SS 189 e SS 121

ITINERARIO PALERMO - AGRIGENTO

Lavori di ammodernamento del tratto Palermo - Lercara Friddi, lotto funzionale dal km 14,4 (km 0,0 del lotto 2) compreso il tratto di raccordo della rotatoria Bolognetta, al km 48,0 (km 33,6 del lotto 2 - svincolo Manganaro incluso), compresi i raccordi con le attuali S.S. n. 189 e S.S. n. 121

Report riepilogativo delle Modifiche Tecniche inserite in PV1

PROGETTO ESECUTIVO (SI19)**MODIFICA TECNICA (SI19)**

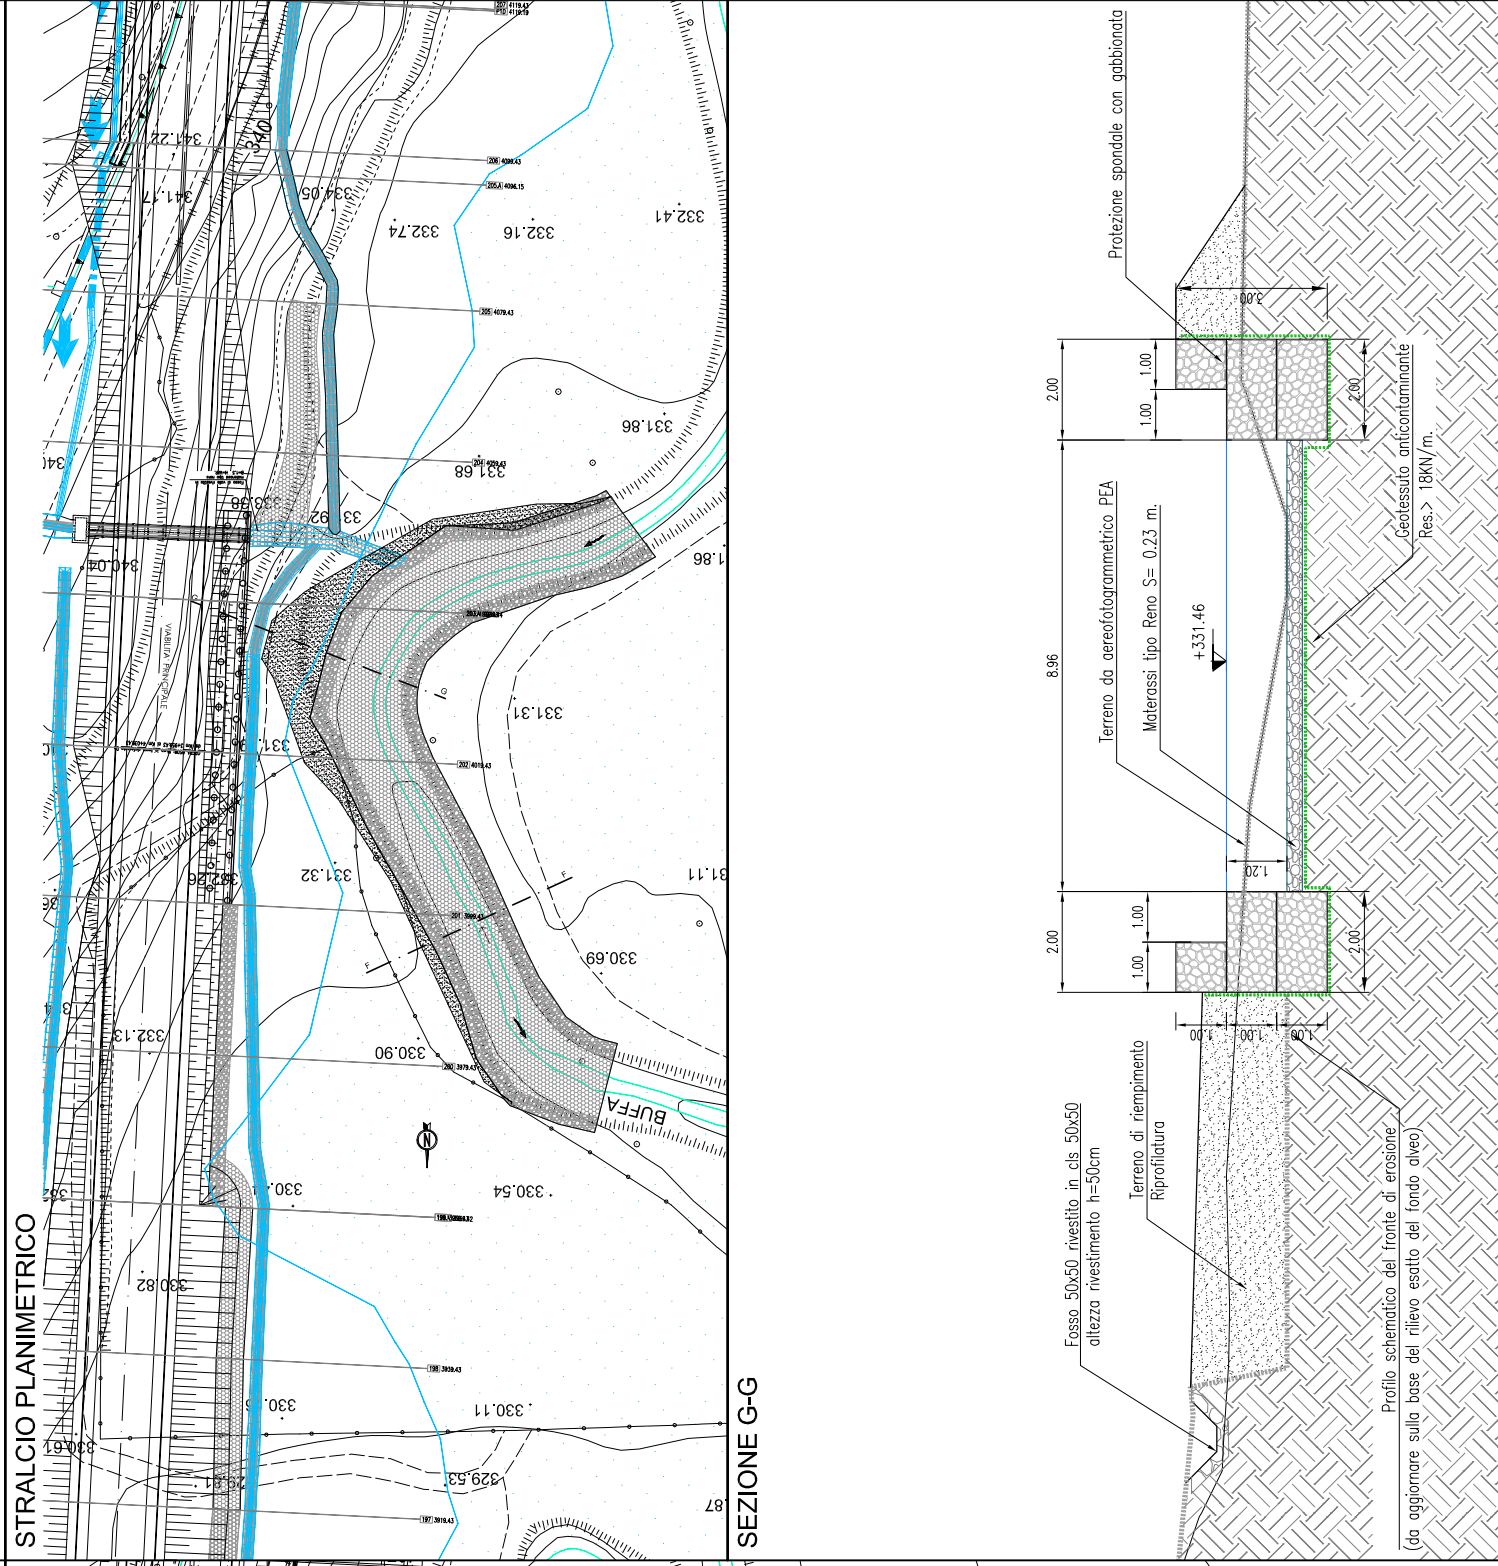
La modifica tecnica n. 132, relativa alle WBS: OS08, AP04, SI19, viene emessa per introdurre degli interventi, ritenuti dal progettista necessari a seguito di un approfondimento del livello di indagine, tramite sopralluoghi e sondaggi nella zona interessata. A valle di tali indagini, si è potuto constatare, infatti, come nelle zone in cui è prevista la realizzazione delle opere in oggetto e nell'intorno delle stesse, sia riscontrabile un evidente mutamento dello stato dei luoghi, rispetto all'originario scenario investigato durante la fase di redazione del PEA e sulla base del quale sono state progettate le opere oggetto di revisione.

In particolare per tutto il tratto in esame, verrà realizzato un approfondimento della bonifica al piede del nuovo rilevato. Nel tratto di maggiore vicinanza del rilevato all'ansa del Torrente Mulinazzo si prevede l'inserimento di un'opera antierosione ed antiscalfamento, posta al piede del rilevato e costituita da una soletta in c.a. su pali, avente funzione di presidio del rilevato stesso nei confronti dei fenomeni erosivi, e nel rimanente tratto si prevede l'inserimento di gabbionate e/o materassi tipo reno al piede del rilevato, aventi funzione di protezione da eventuali futuri fenomeni di esondazione.

PROGETTO ESECUTIVO (PO01)

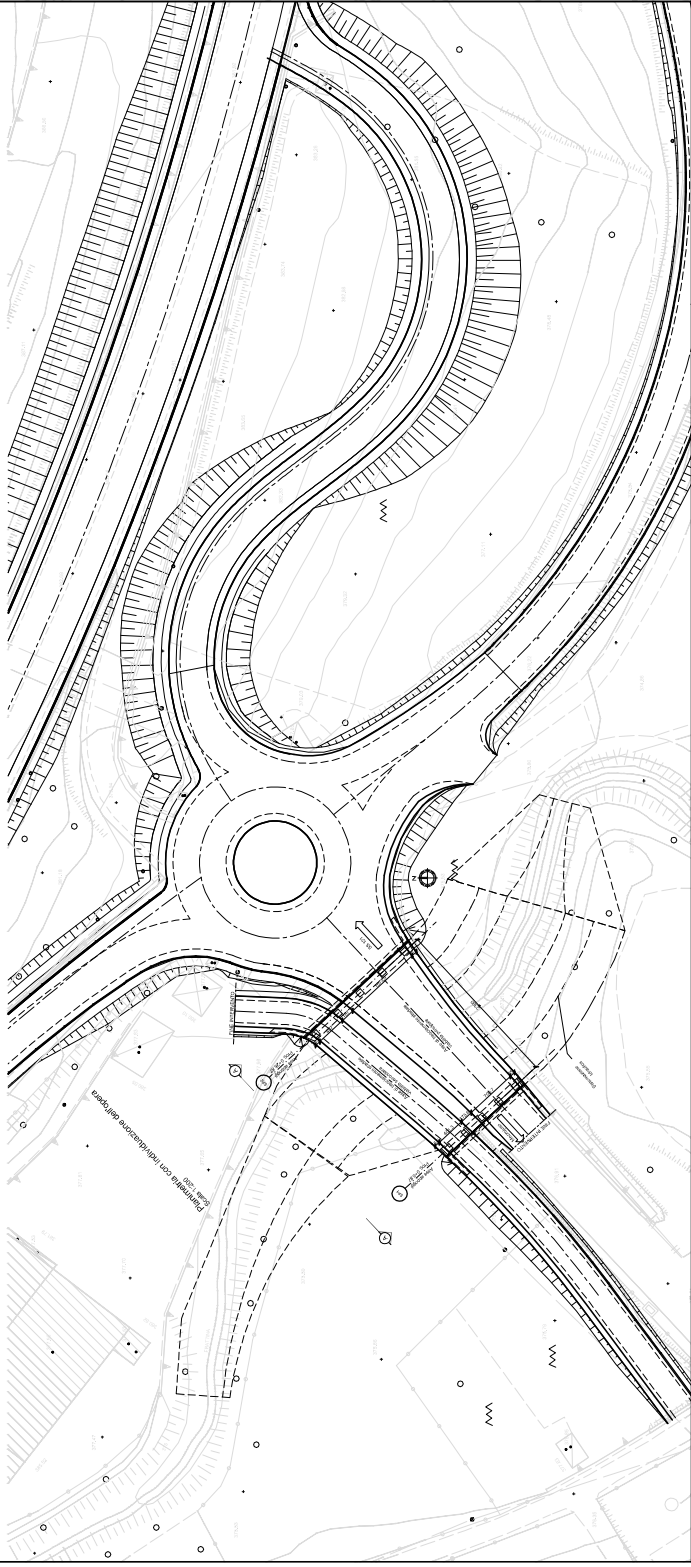
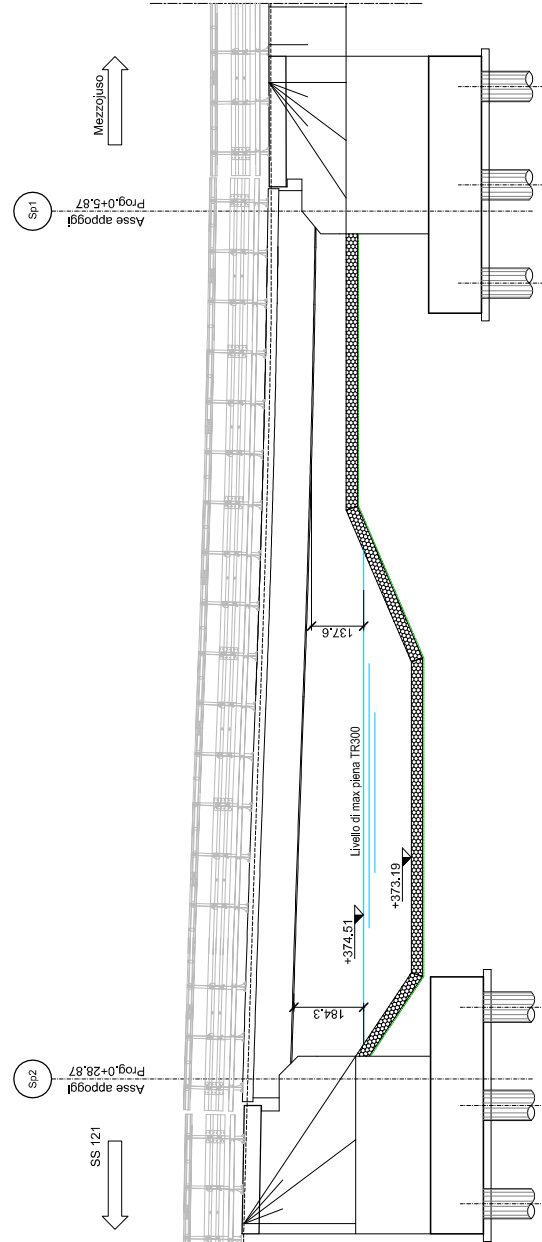
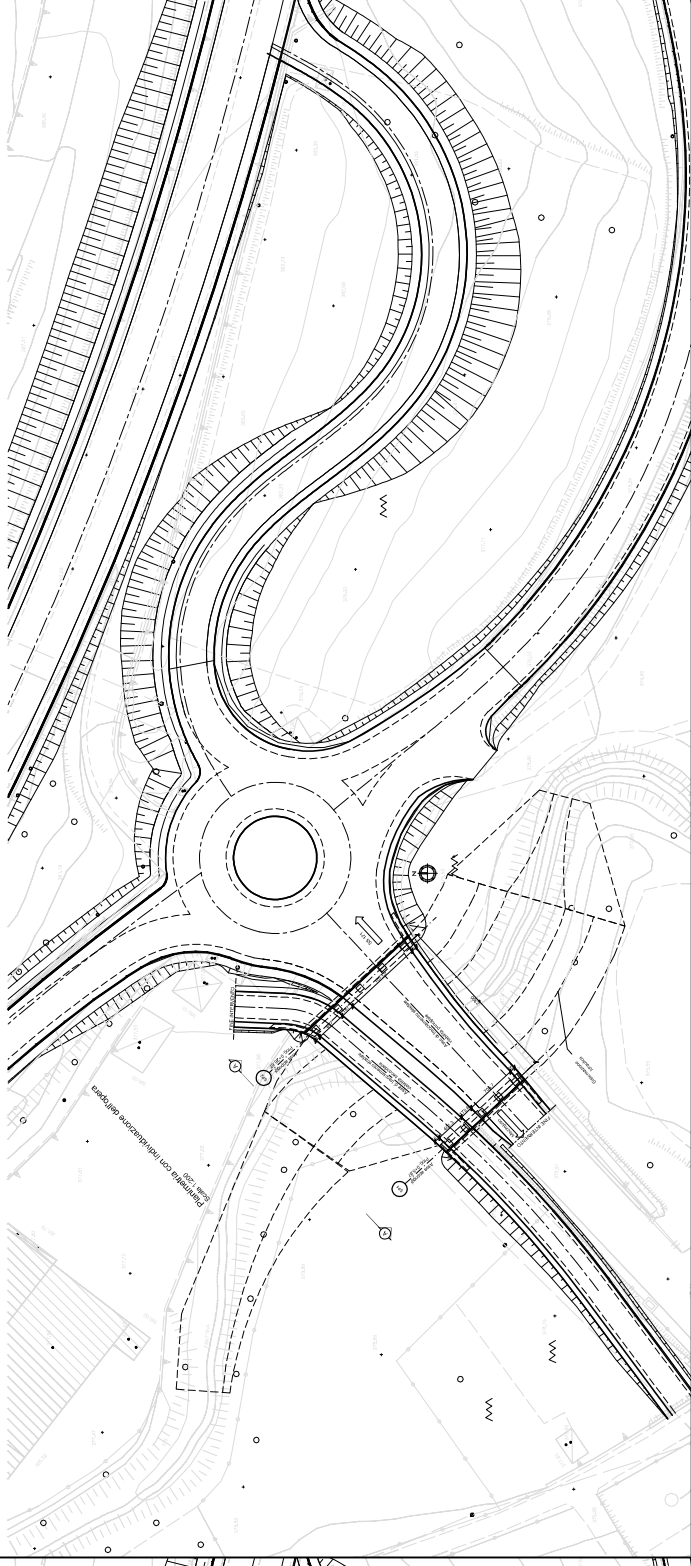
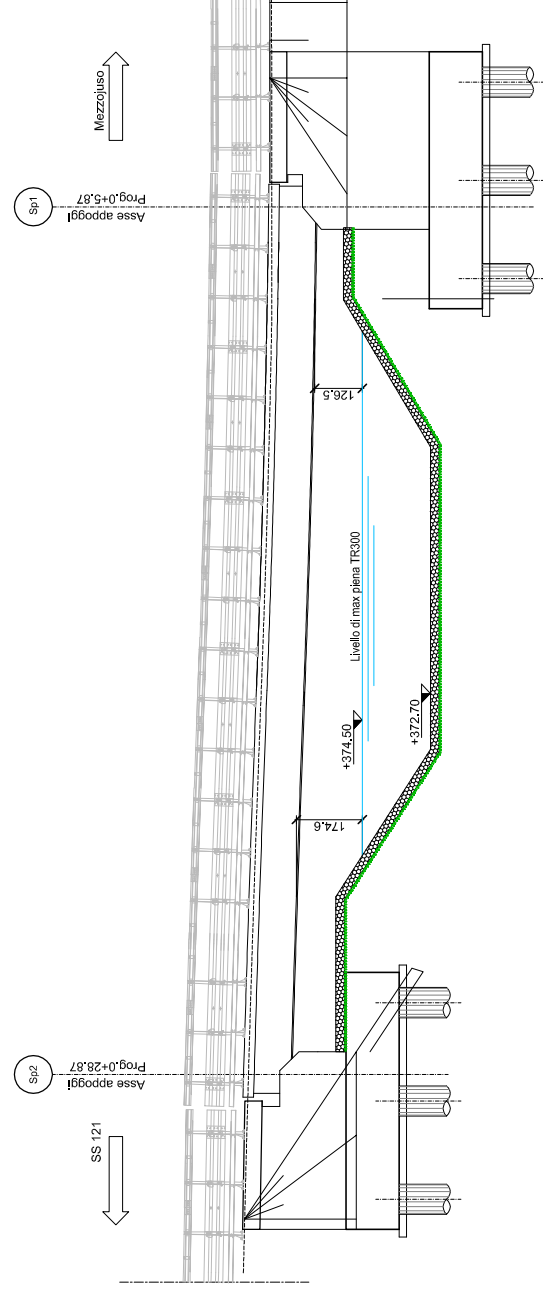
OGGETTO: La modifica tecnica n. 149 riguarda la rivisitazione altimetrica della spalla 2 del nuovo ponte Frattina. La soluzione di Progetto Esecutivo prevedeva, per la realizzazione della spalla 2, uno scavo di circa 7 m di altezza. Al fine di limitare l'altezza del fronte scavo, con la modifica tecnica è stato previsto di innalzare la quota di intradosso fondazione, della platea della predetta spalla, di circa 2,25 m. Tale modifica ha consentito di lasciare inalterate le caratteristiche geometriche e le armature dell'intera spalla 2 previste nel P.E., ad eccezione delle altezze del muro frontale e dei muri di risvolto, che si riducono di 2,25 m, con la conseguente rimodulazione delle dimensioni delle rispettive armature. Per i pali di fondazione è stato previsto un allungamento degli stessi, in funzione della nuova quota di intradosso della platea di fondazione.

PROGETTO ESECUTIVO (SI09)

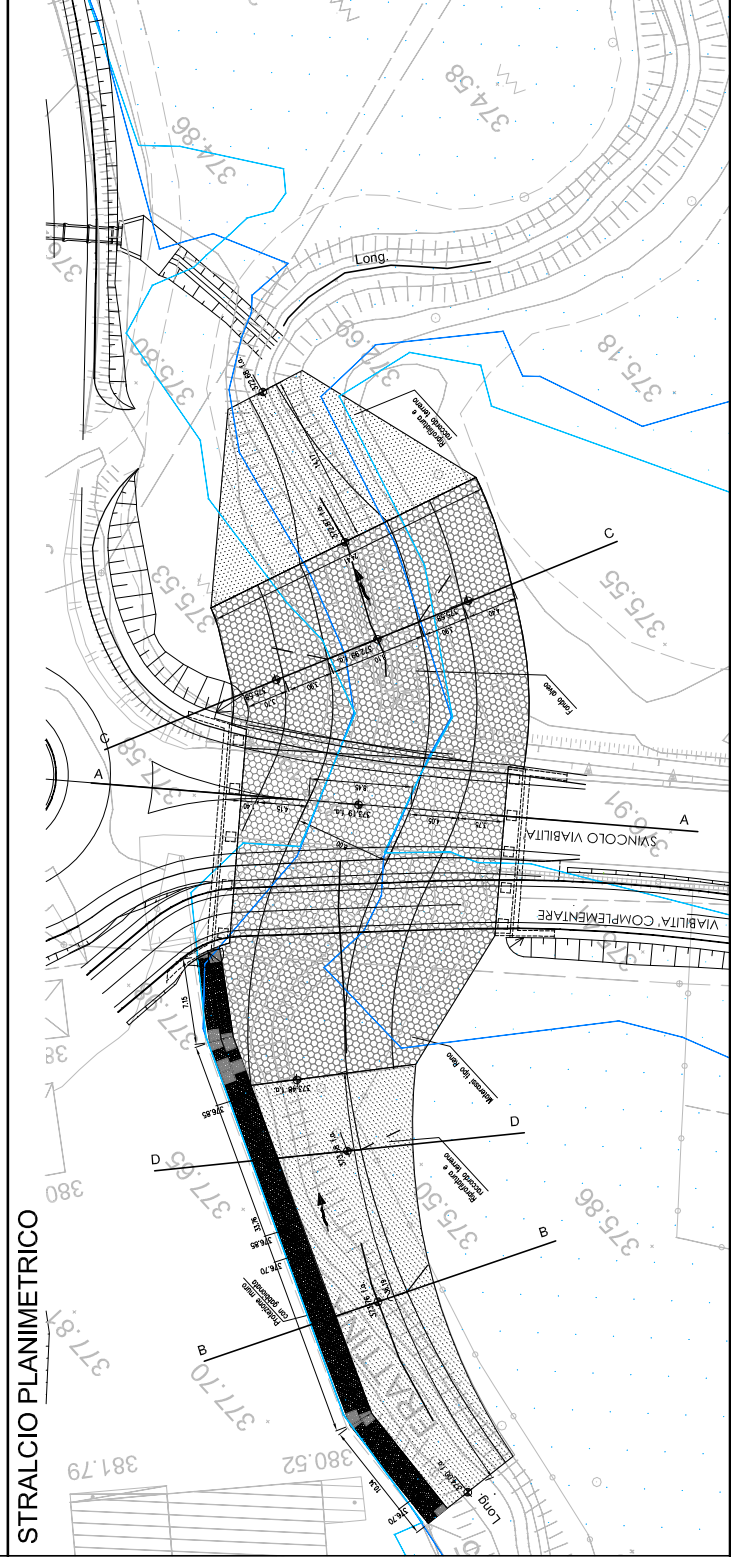
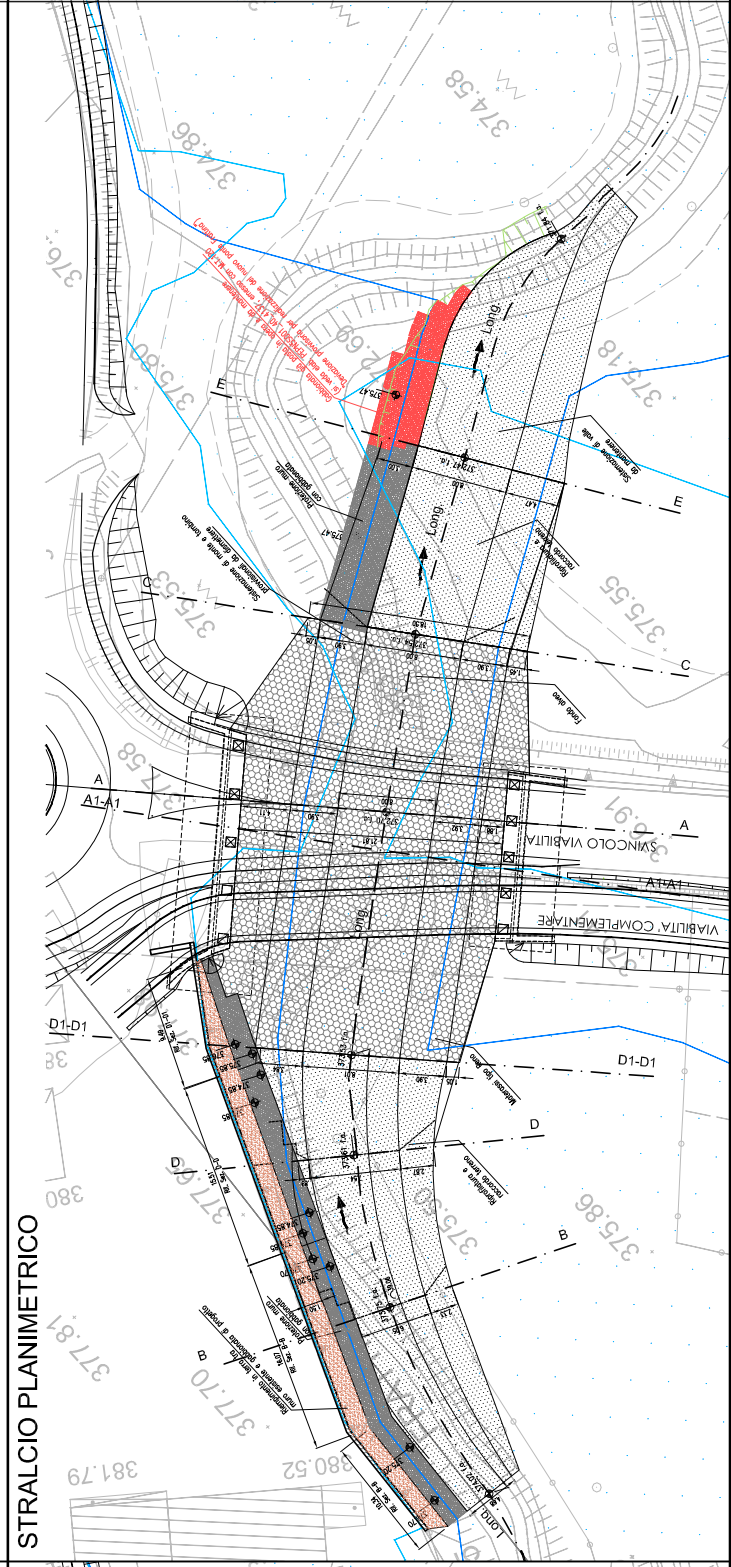
OGGETTO: La modifica tecnica n. 149 riguarda la rivisitazione altimetrica della spalla 2 del nuovo ponte Frattina. La soluzione di Progetto Esecutivo prevedeva, per la realizzazione della spalla 2, uno scavo di circa 7 m di altezza. Al fine di limitare l'altezza del fronte scavo, con la modifica tecnica è stato previsto di innalzare la quota di intradosso fondazione, della platea di intradosso fondazione, delle armature dell'intera spalla 2 previste nel P.E., ad eccezione delle altezze del muro frontale e dei muri di risvolto, che si riducono di 2,25 m, con la conseguente rimodulazione delle dimensioni delle rispettive armature. Per i pali di fondazione è stato previsto un allungamento degli stessi, in funzione della nuova quota di intradosso della platea di fondazione. In seguito alla modifica geometrica della spalla 2, si rende necessario, inoltre, una rettificazione della sistemazione fluviale dell'alveo del Torrente Frattina, già prevista nel P.E..
